Huidige situatie Bovenweg 19, Nunspeet

Analyse

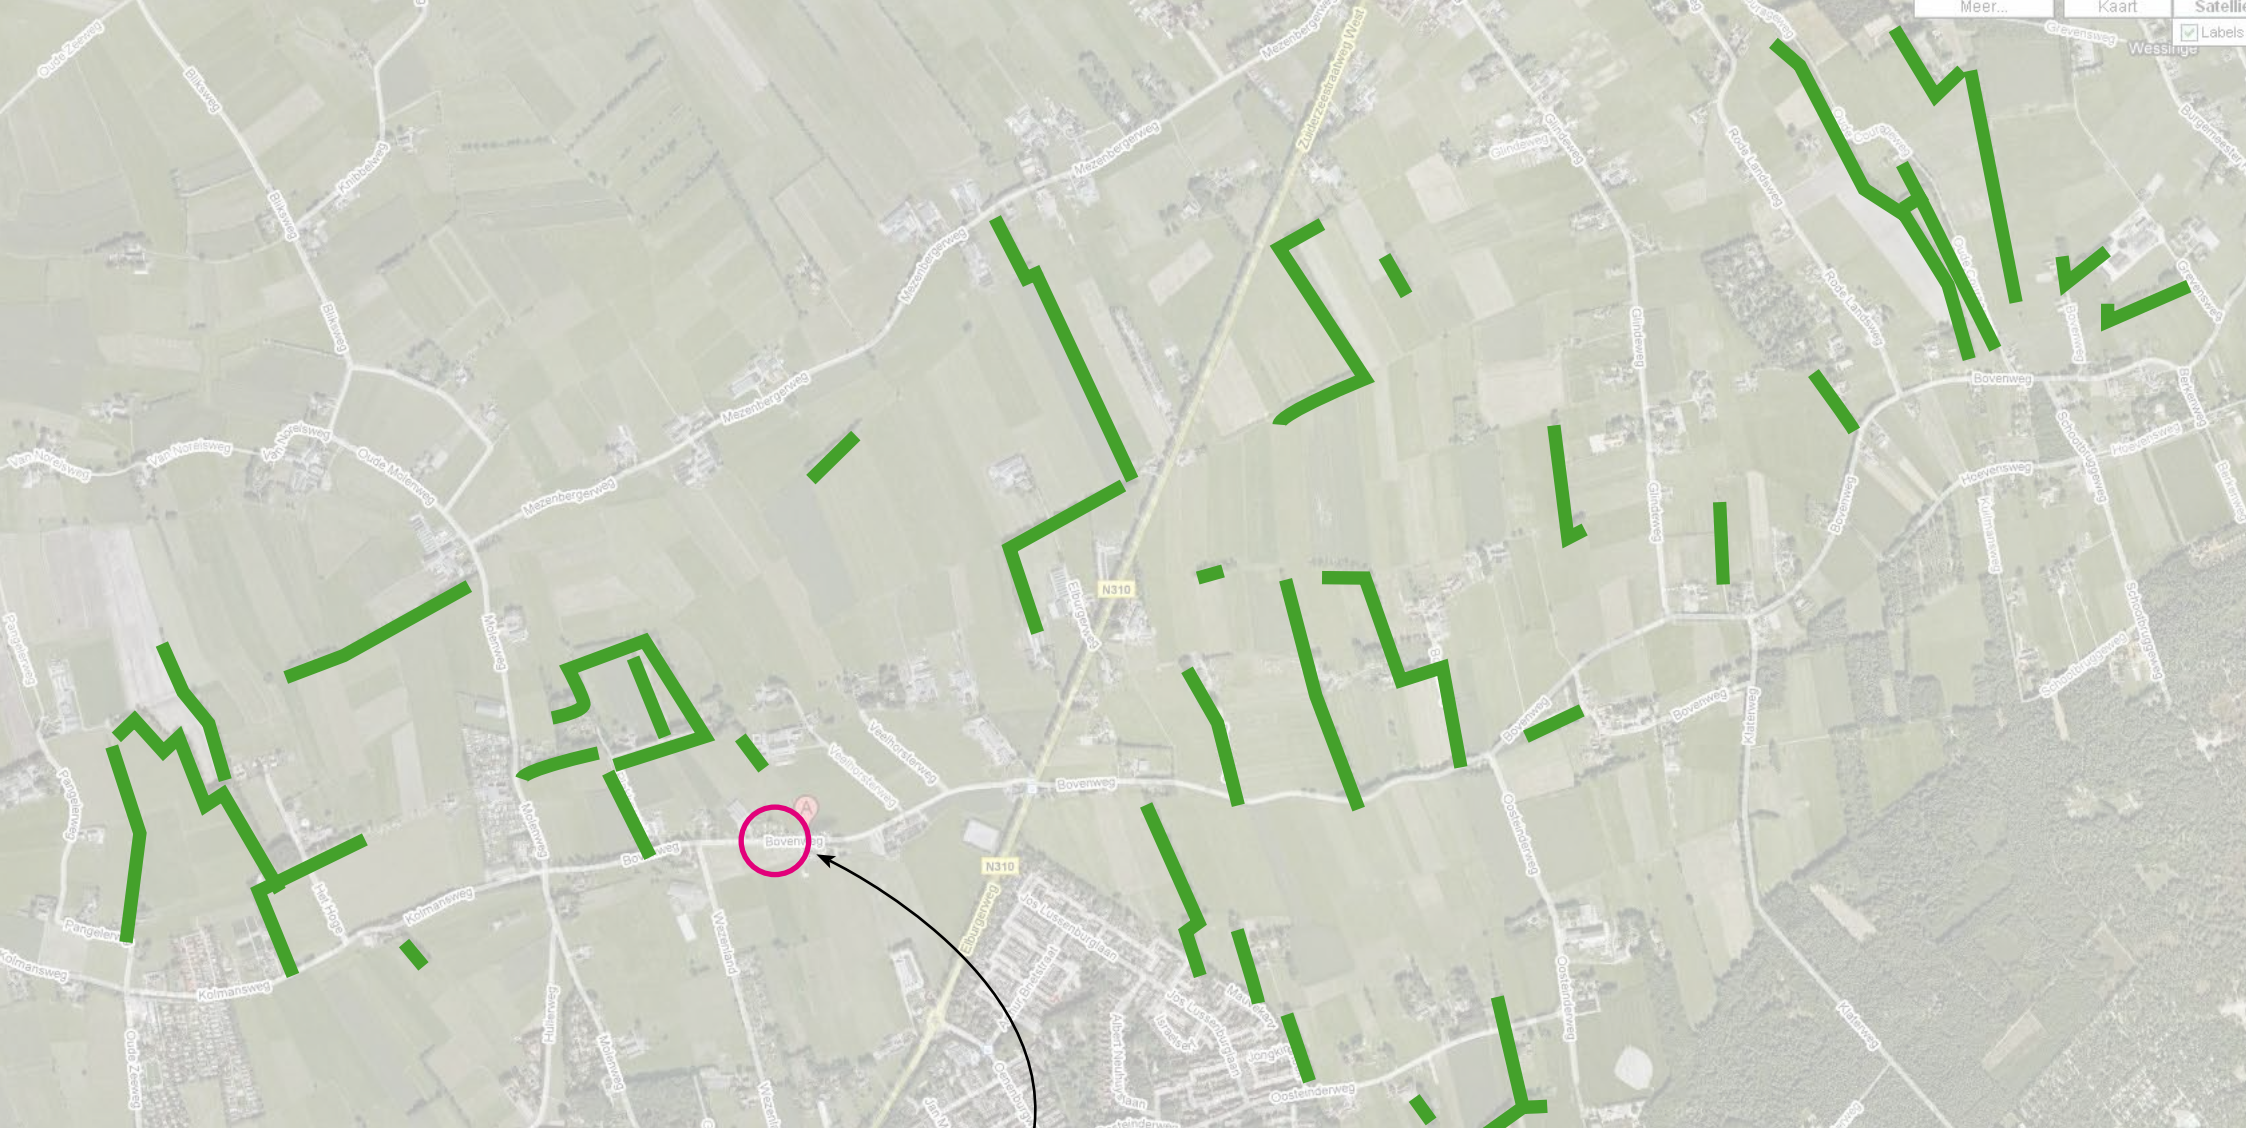
Slechte ruimtelijke inpassing, 'schaamgroen'

Voorgestelde kuilvoeropslag past niet
binnen de bestaande landschapsstructuur, liever
iets dieper in noord-zuid richting en minder breed

Mogelijke landschappelijke inpassing, aansluiten bij landschapelijke structuur

Voorstel landschappelijke inpassing, aansluiten bij landschappelijke structuur
